## Dotyczy zapytania ofertowego nr 3J/2023

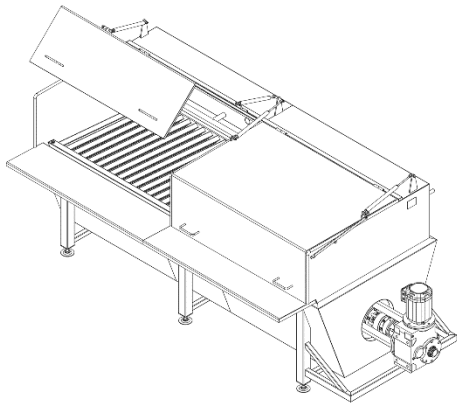
- Czy urządzenie ma mieć formę zbiornika z rusztem grzejnym czy też formę poziomej wanny z rusztem?

np.:

**ODP.: Tak**
